泊発電所 3号炉

技術的能力審査基準及び設置許可基準規則 への適合状況について

令和5年5月25日
北海道電力株式会社

2017年3月までに審査を受けたものからの 主要な変更点について

2. 海洋への放射性物質の拡散抑制手段の方針変更について

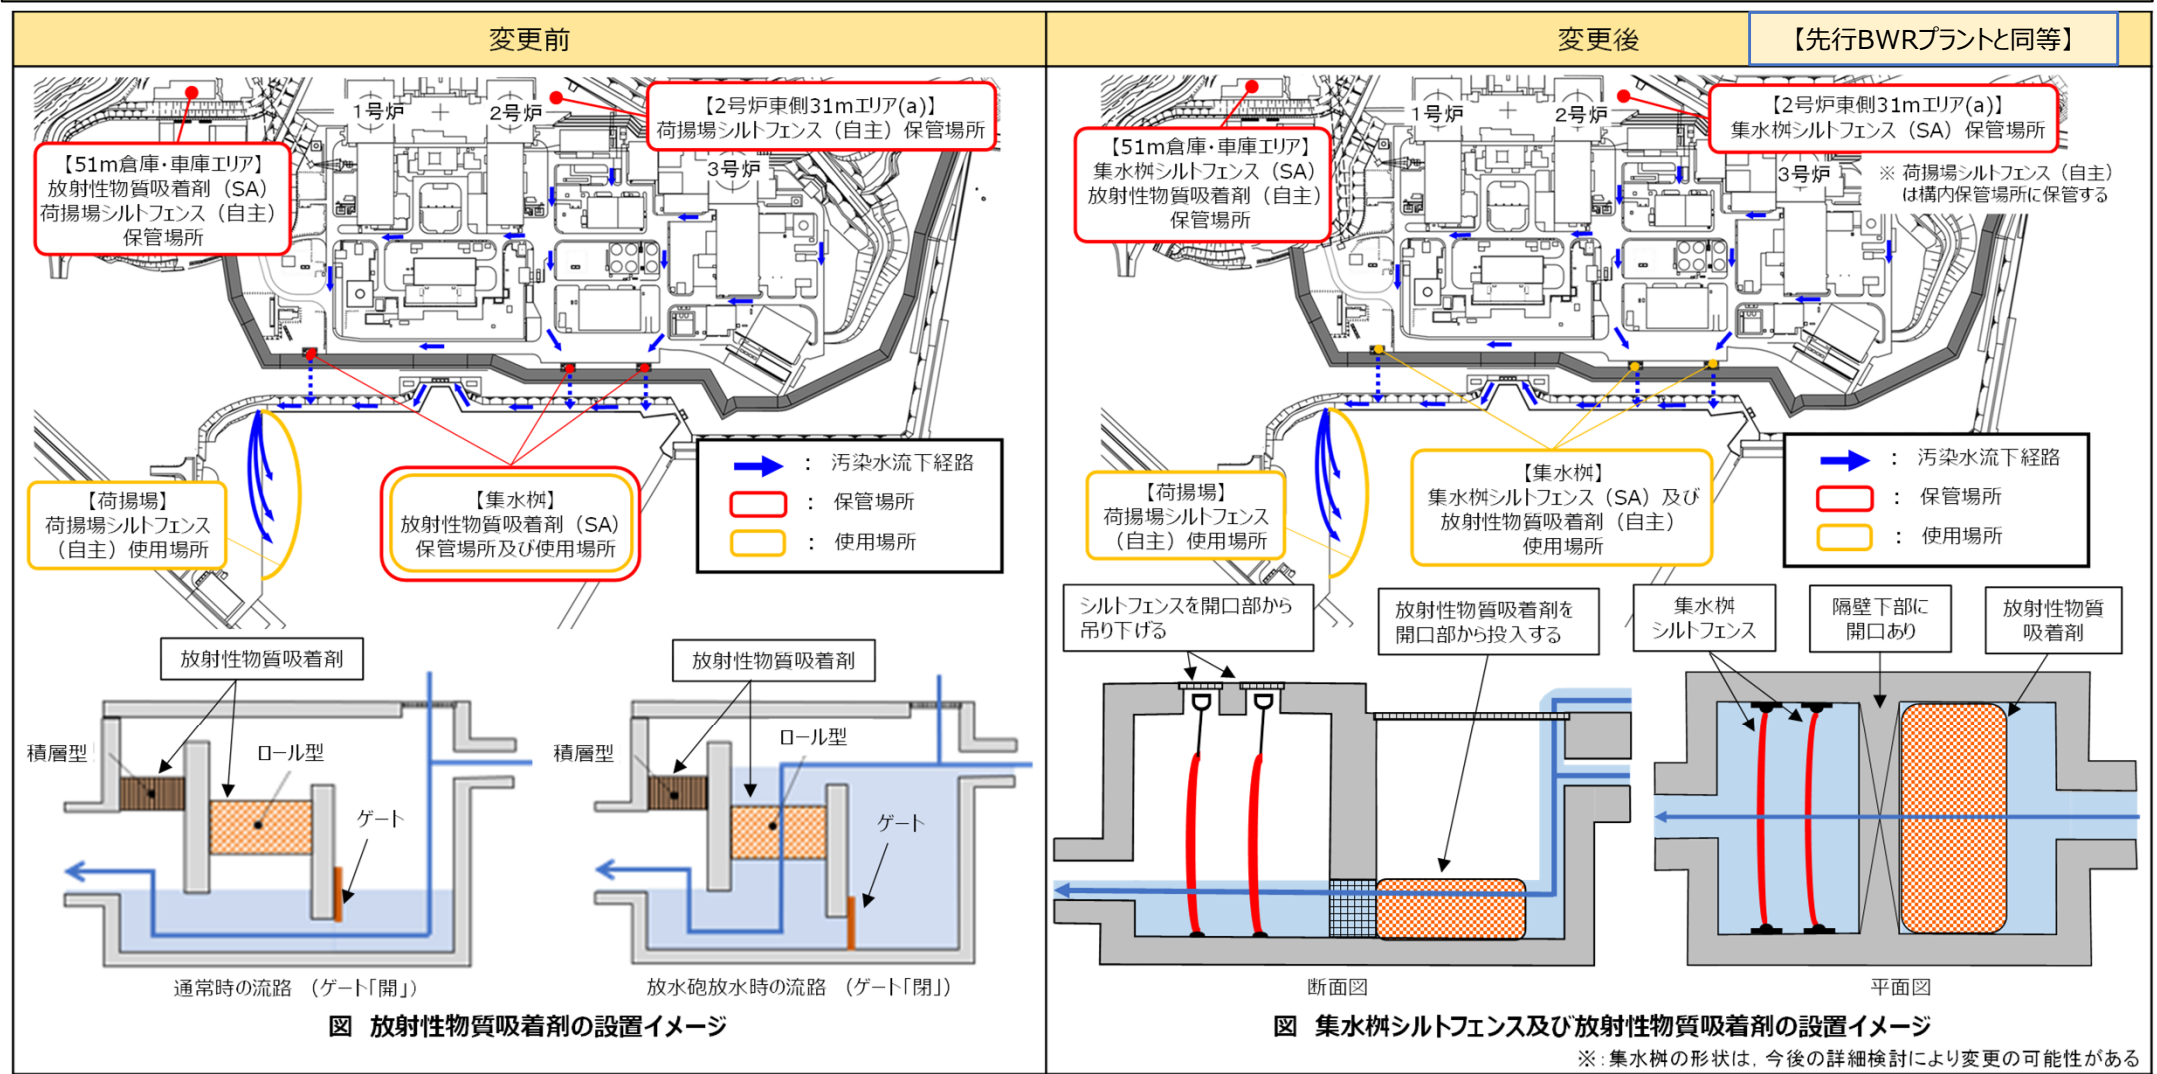
▶ 「海洋への放射性物質の拡散抑制」手段について、頑健な集水柵内にて「放射性物質吸着剤」を保管しゲート切替えにて機能確立する方針から、先行審査実績を踏まえ、「集水柵シルトフェンス」を重大事故等対処設備として新たに配備するとともに、大規模損壊発生時においても機動的な対応が可能となるよう高台に保管し、使用場所である集水柵まで運搬、設置する方針に変更する。本方針の変更に伴い、機能確立に時間を要する「放射性物質吸着剤」については、自主対策設備に変更する。(泊発電所3号炉可搬型重大事故等対処設備保管場所及びアクセスルートについて(第1098回(令和4年12月6日)審査会合における指摘事項回答)のとおり。)

3-1. 可搬型大型送水ポンプ車による補助給水ピットへの補給 要員数の見直しについて

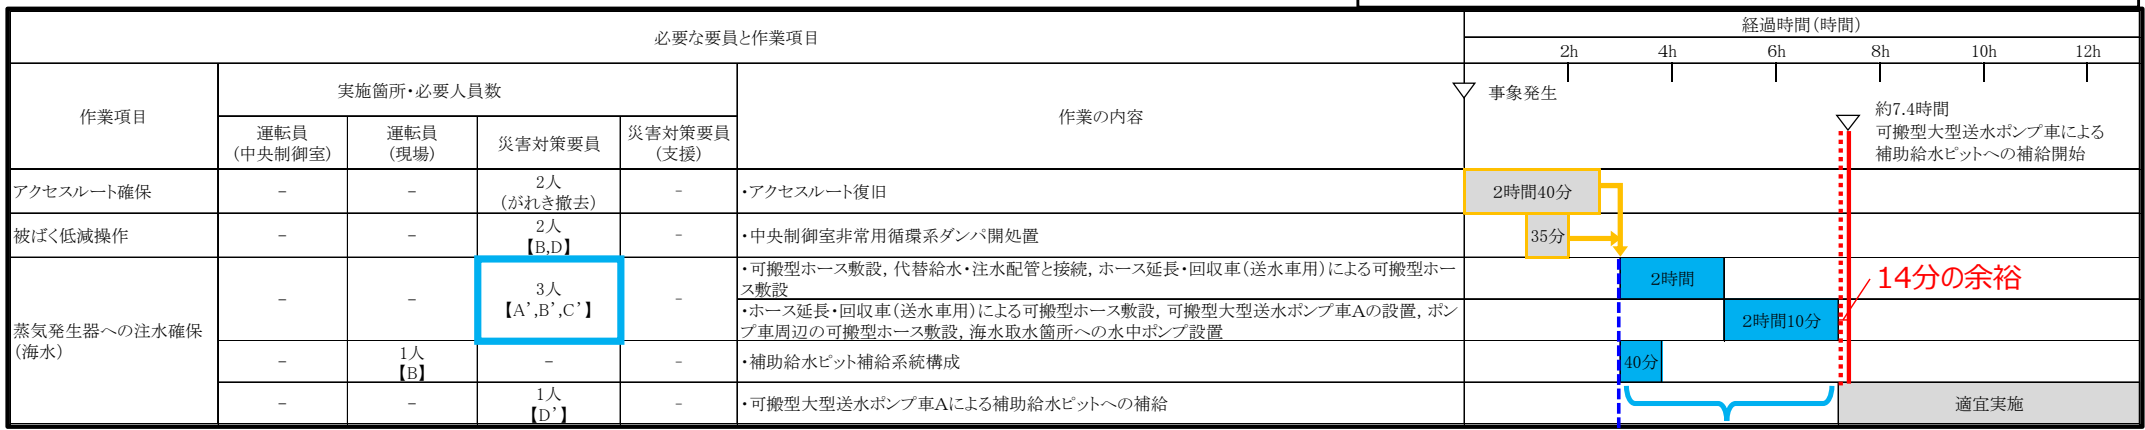
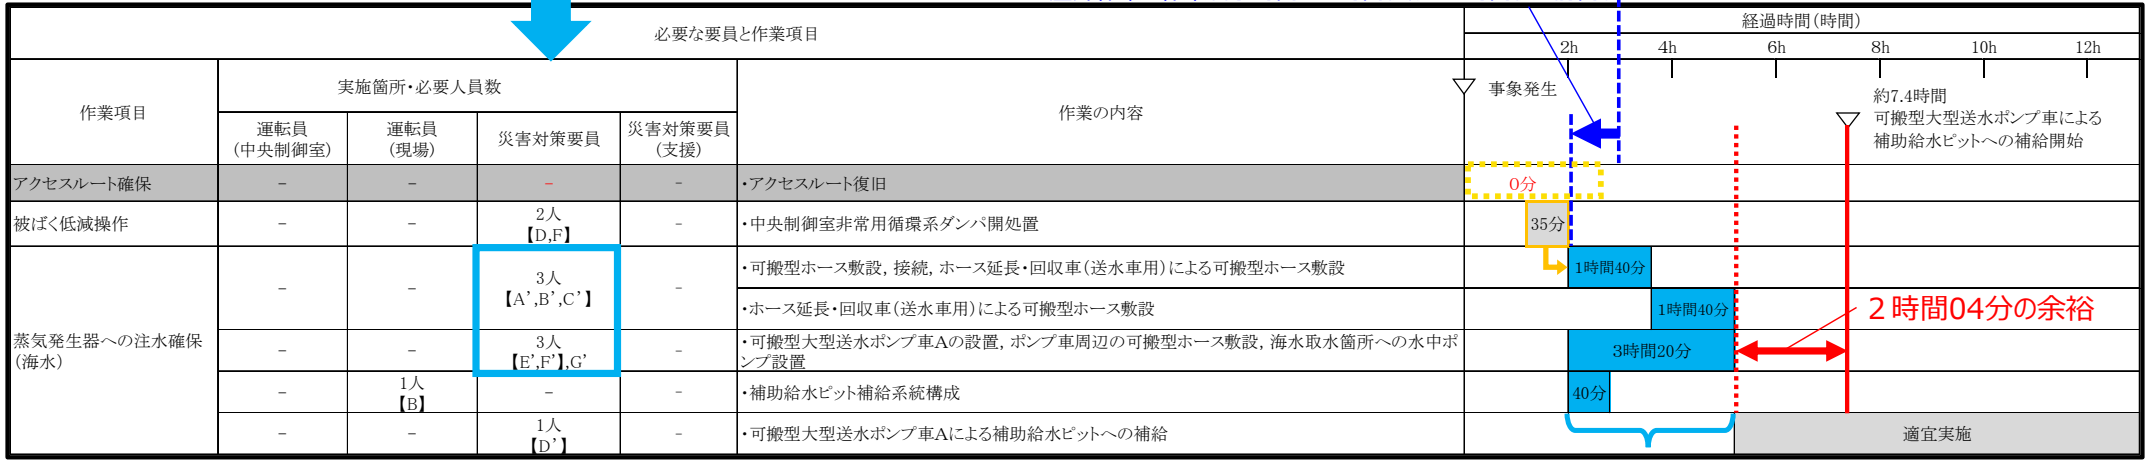
▶ 有効性評価「全交流動力電源喪失」における補助給水ピット枯渇時間約7.4時間に対する更なる余裕時間確保のため、「可搬型大型送水ポンプ車による補助給水ピットへの補給」における屋外作業の要員（災害対策要員）を3名から6名に増員し、補給準備に係る作業時間を4時間10分から3時間20分に短縮した。（「泊発電所3号炉可搬型重大事故等対処設備保管場所及びアクセスルートについて(第1098回(令和4年12月6日))審査会合」における指摘事項(221206-16)を踏まえた見直し。）

屋外作業の要員を
3名から6名へ増員

「道路の拡幅」により、アクセスルート復旧作業を不要とし、
屋外作業の作業着手時間を3時間後から2時間後に前倒し

屋外作業の要員の増員により、
作業時間を4時間10分から3時間20分に短縮

4. 燃料タンク (SA) の新規設置について

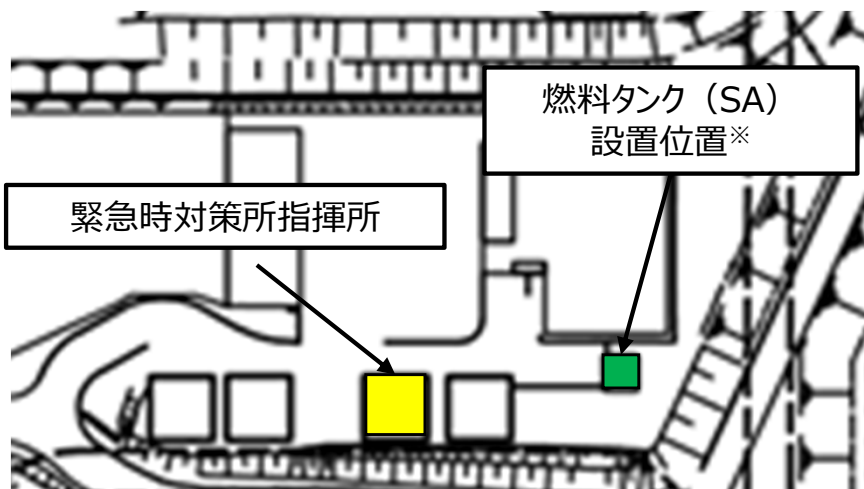
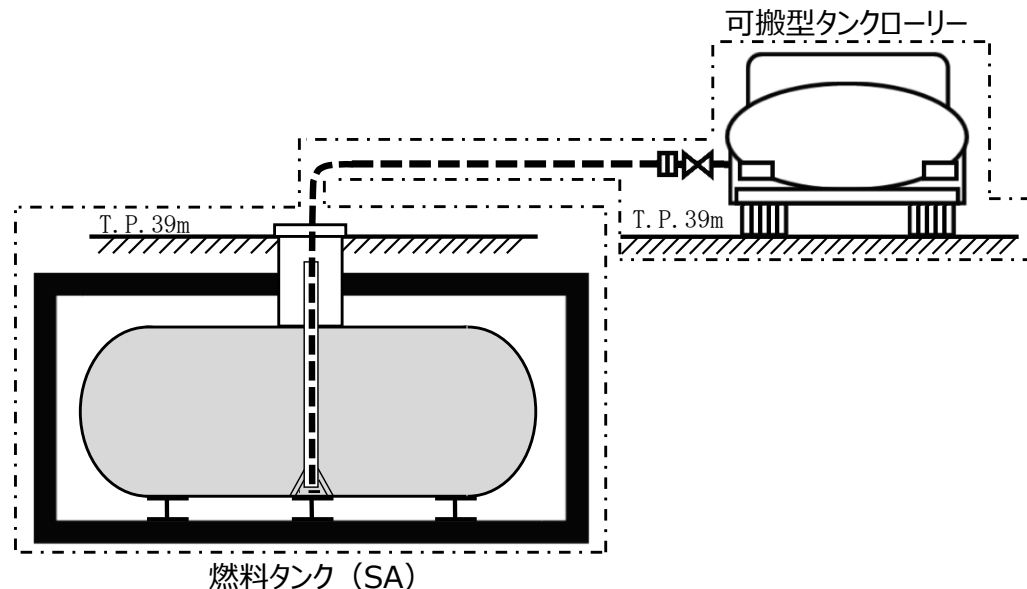
1. 技術的能力審査基準1.10／設置許可基準規則第五十三条に係る変更
➡全交流動力電源又は直流電源が喪失した場合のB－アニュラス排気ダンバ開操作方法の変更。
2. 技術的能力審査基準1.12／設置許可基準規則第五十五条に係る変更
➡海洋への放射性物質の拡散抑制手段の方針変更。
3. 技術的能力審査基準1.13／設置許可基準規則第五十六条に係る変更
➡可搬型大型送水ポンプ車による補助給水ピットへの補給手順等に係る要員数変更。
4. 技術的能力審査基準1.14／設置許可基準規則第五十七条に係る変更
➡発電所内に確保すべき燃料評価の見直しに伴い、燃料タンク（SA）を新規に設置。

※燃料タンク (SA) の設置位置については, 今後の検討により変更となる可能性がある。

第1.15.2図 重大事故等時に必要なパラメータの選定フロー

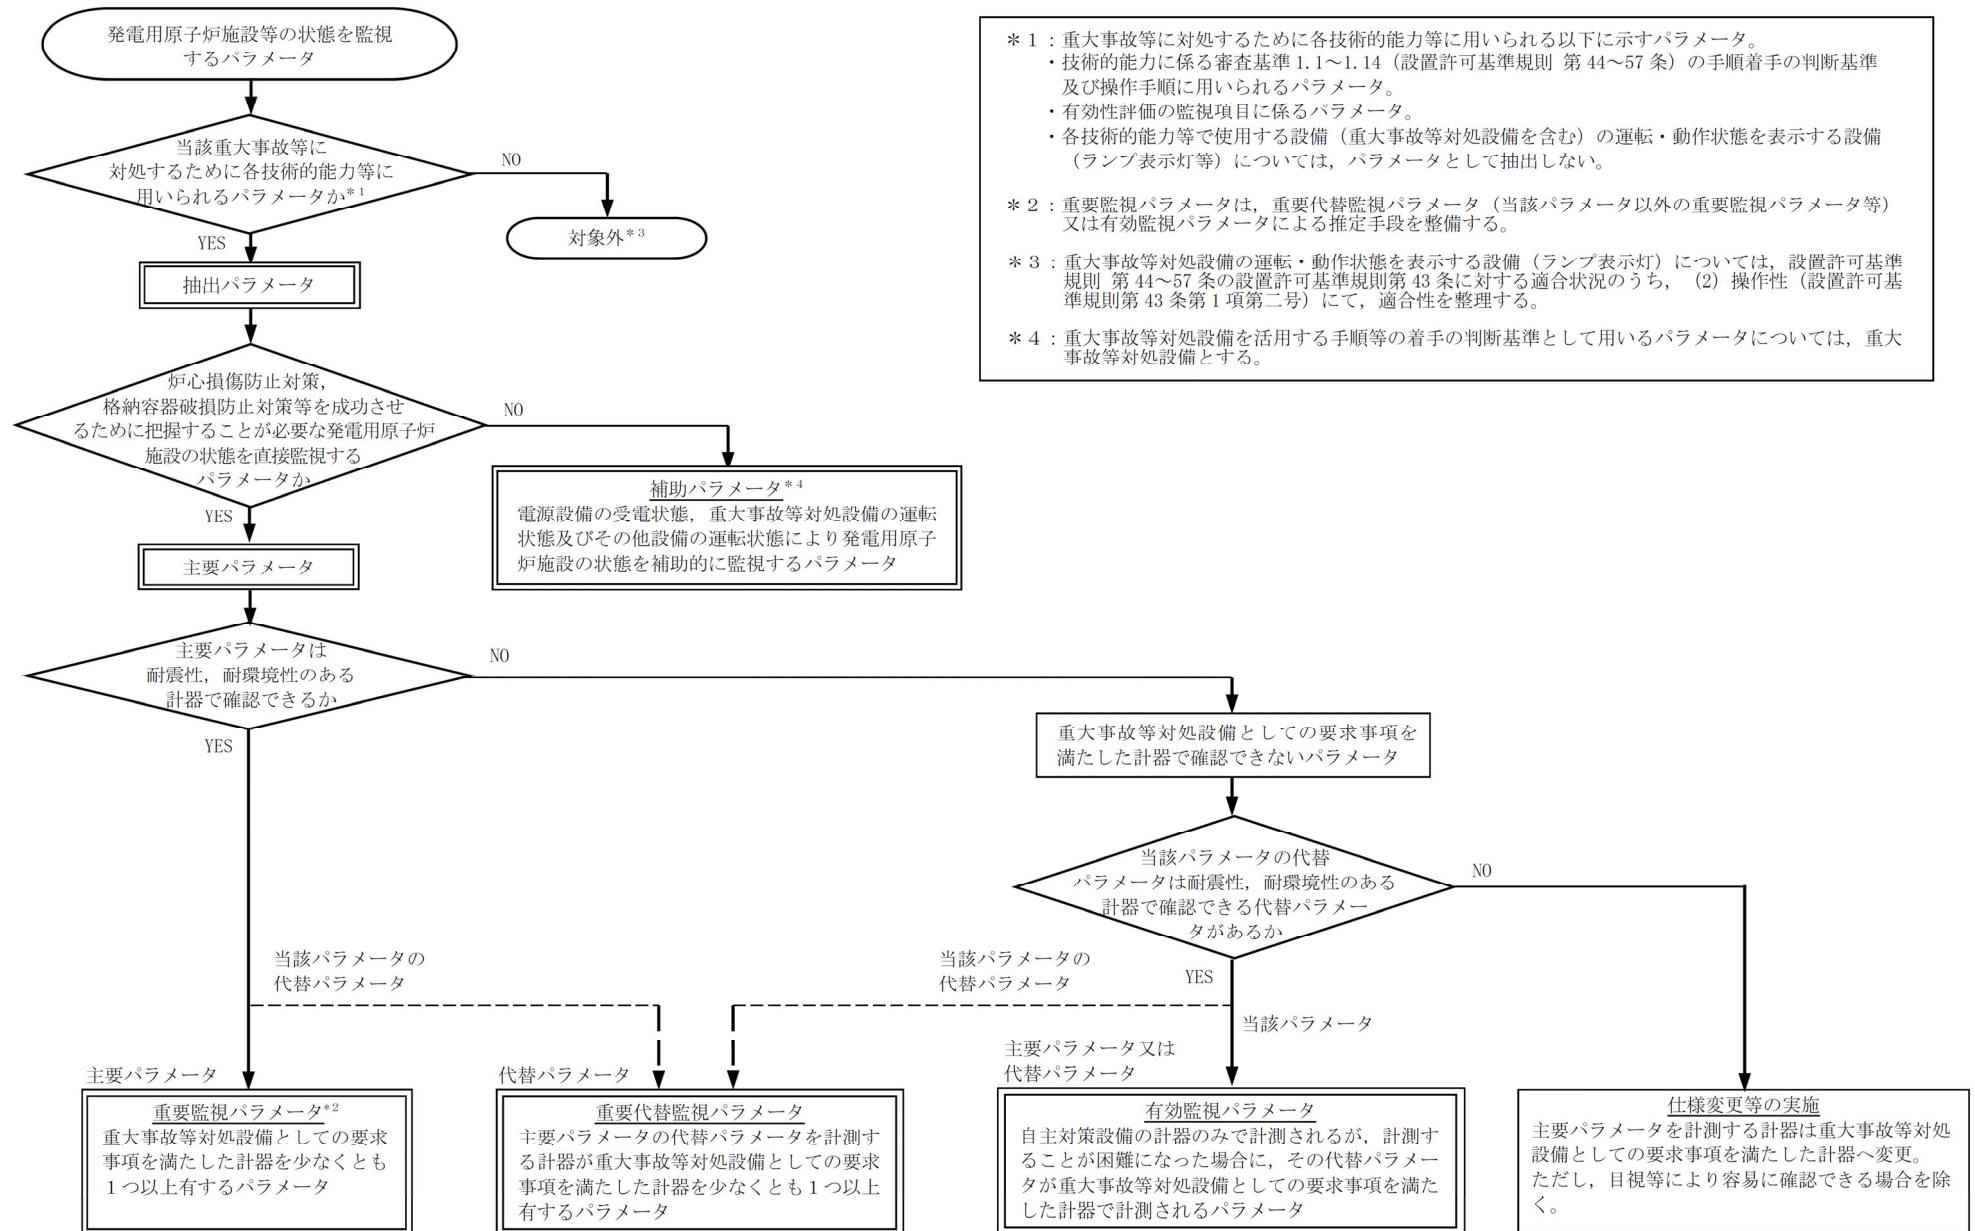
- 2017年3月に提出したまとめ資料では、127ページの選定フロー（第1.15.2図）に基づき分類した補助パラメータは、発電用原子炉施設の状態を直接監視するパラメータに該当しないことから、重大事故等対処設備に位置付けていなかった。
- 2017年3月以降の先行審査実績を確認したところ、重大事故等対処設備を活用する手順等の着手の判断基準として用いる補助パラメータについて、確実に手順等の着手判断ができるよう、重大事故等対処設備に位置付けることとしていた。
- 先行審査実績の確認結果を踏まえ、泊発電所3号炉においても、重大事故等対処設備を活用する手順等の着手の判断基準として用いる補助パラメータを重大事故等対処設備に位置付けることとする。重大事故等対処設備に位置付ける補助パラメータは第6.4.5表のとおり。
